柏崎刈羽原子力発電所6号炉及び7号炉

敷地の地質・地質構造について
(F₅断層に関する調査結果)

平成28年1月29日
東京電力株式会社

F₅断層ボーリング調査位置

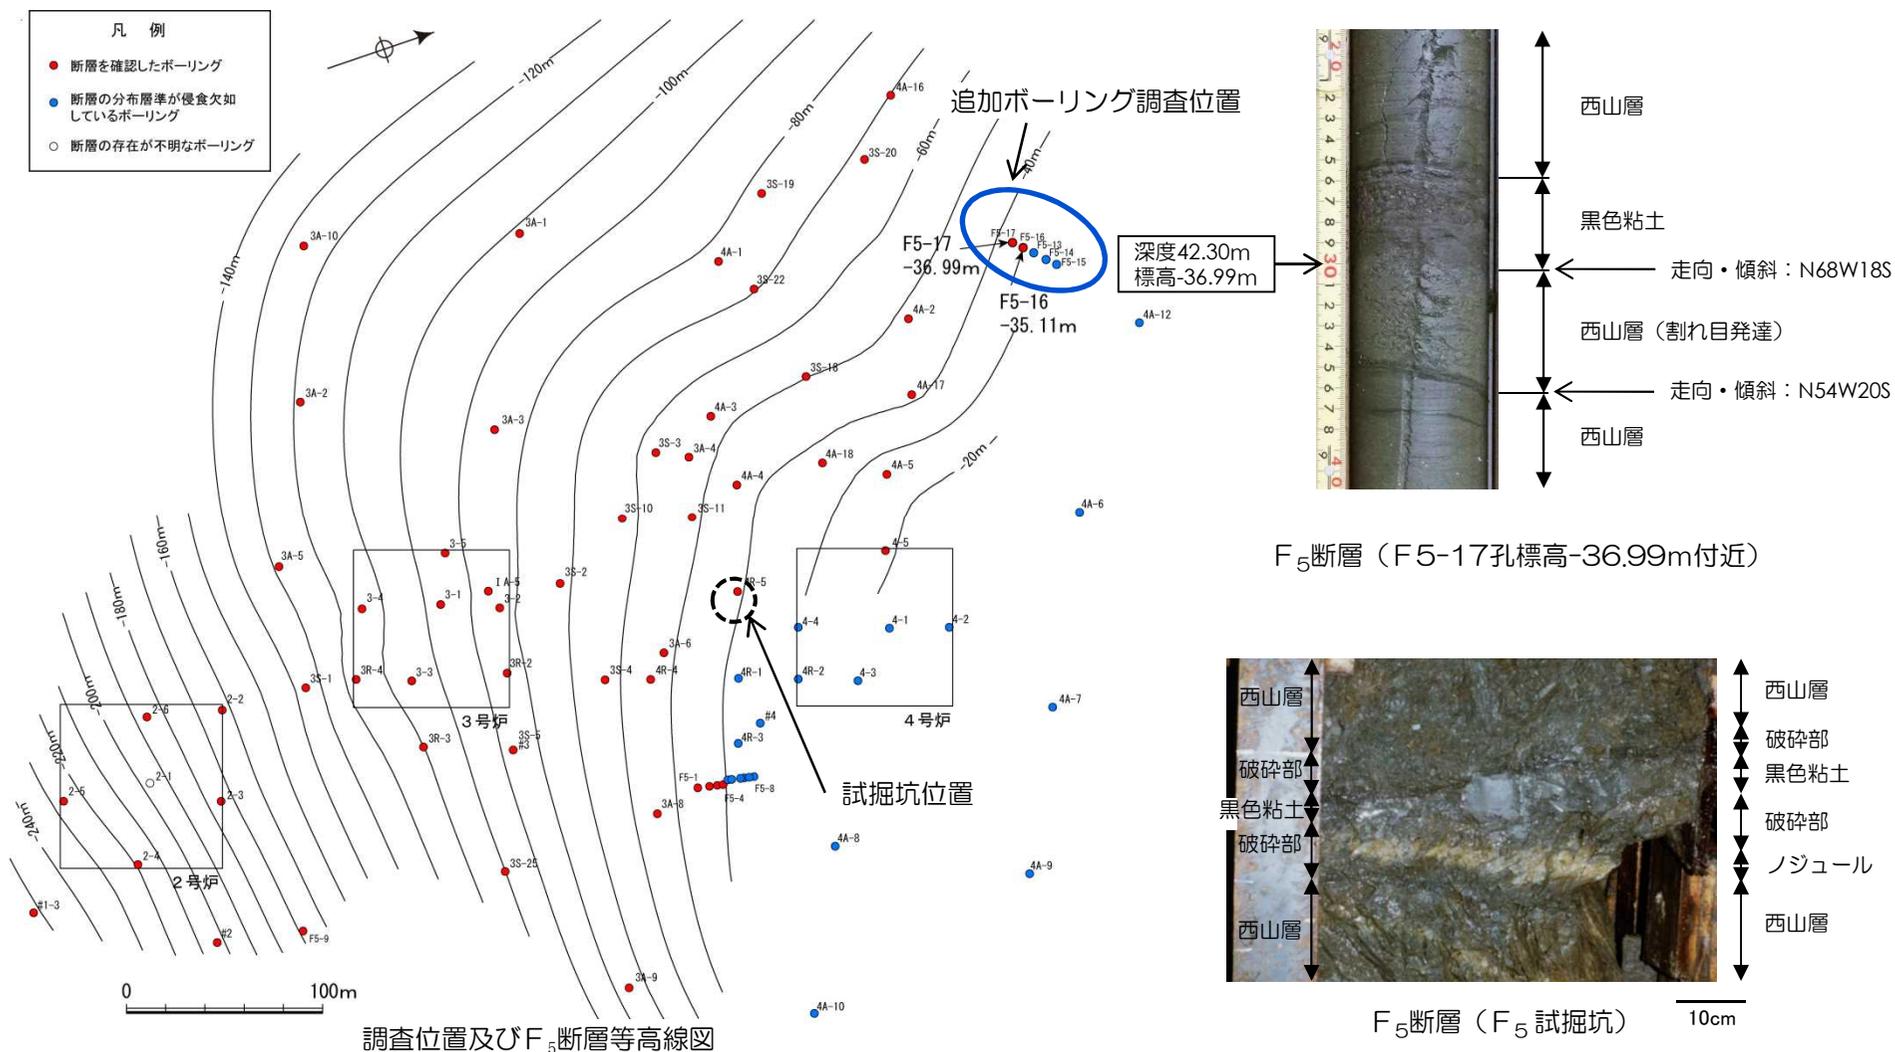
指摘時期	コメント	説明内容	頁
H27/12/2 審査会合	F ₅ 断層については，調査の位置や手法が不十分な場合が考えられるので，詳細な検討を行うこと。	本変更申請における耐震重要施設である荒浜側防潮堤付近などについて，新たにボーリング調査を実施し，荒浜側防潮堤付近ではF ₅ 断層の正断層としての活動は認められないことを確認した。	P.3

- F₅断層は、荒浜側防潮堤の下に分布する。荒浜側防潮堤は、耐震重要施設に該当し、西山層に杭基礎で岩着している。
- 荒浜側防潮堤付近のF₅断層の活動性を確認するため、ボーリング調査を行った。
